PONTE SULLO STRETTO DI MESSINA

INTEGRAZIONI AL PROGETTO DEFINITIVO

<i>Area tematica</i>	STUDIO D'IMPATTO AMBIENTALE
<i>Ente emittente</i>	MINISTERO DELL'AMBIENTE E DELLA TUTELA DEL TERRITORIO E DEL MARE
<i>Autore dell'osservazione</i>	COMMISSIONE TECNICA VIA - VAS
<i>Riferimento richiesta</i>	INTEGRAZIONI ALLA RICHIESTA PROT. CTVA-2011-0004534 DEL 22/12/2011
<i>Titolo del documento</i>	RISPOSTA INTEGRAZIONE LATO CALABRIA ID4

Ponte sullo Stretto di Messina PROGETTO DEFINITIVO		
RISPOSTA INTEGRAZIONE LATO CALABRIA ID04		<i>Codice</i> VIAC004_F1.doc	<i>Rev</i> F1	<i>Data</i> 30/05/2012

Figura 4-1 – Ubicazione dei ricettori sensibili prossimi ai cantieri CI1 e CP1

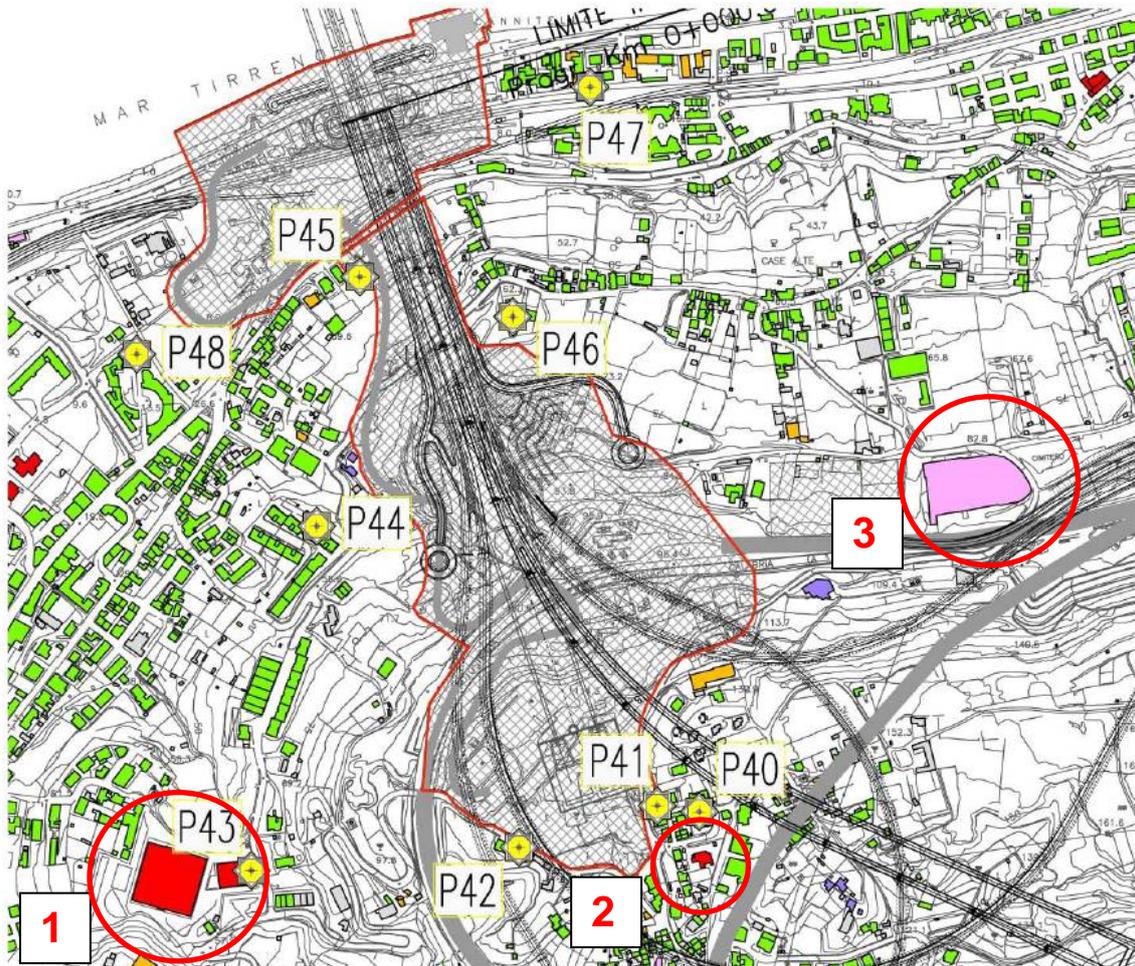
- *la stima delle emissioni delle polveri di tutte le sorgenti emmissive*
- *la stima delle immissioni del sollevamento polveri (ricadute al suolo) considerando tutte le sorgenti emmissive. Corredare, inoltre, tale analisi con una cartografia tematica in scala adeguata che individui le aree più sensibili, indicando i tre ricettori sensibili riportati nel SIA QRA-Atmosfera relazione generale AM0506_F0 a pag. 135 e 136.*

La tavola "Calabria – Carta di sintesi della sensibilità all'inquinamento atmosferico" (AMV0536) in scala 1:10.000 individua le aree sensibili, distinguendo situazioni di sensibilità Molto Alta conseguenti alla presenza di scuole, ospedali, ecc. e di sensibilità alta-media-bassa correlate alla densità di popolazione residente calcolata in base ai dati ISTAT.

I tre ricettori sensibili indicati nella richiesta di chiarimento sono evidenziati negli elaborati grafici prodotti mediante l'apposita campitura in colore rosso e rosa relativa a ricettori sensibili. Nella **Figura 4-1** è presentato lo stralcio planimetrico riportato nell'elaborato consegnato con l'indicazione dell'esatta ubicazione dei ricettori indicati. In particolare, i tre ricettori sensibili riportati nel SIA QRA-Atmosfera relazione generale sono:

1. Istituto Tecnico Statale Commerciale per Ragionieri Programmatori "Leonida Repaci", a ovest dell'attuale tracciato autostradale della A3 e del cantiere blocco di ancoraggio, su Via Alcide De Gasperi.
2. L'asilo nido di Via XXIII Agosto in località Piale.
3. Cimitero, a nord-est del blocco di ancoraggio, oltrepassato il tracciato della A3 su Via Enrico Cosenz angolo via Commenda.
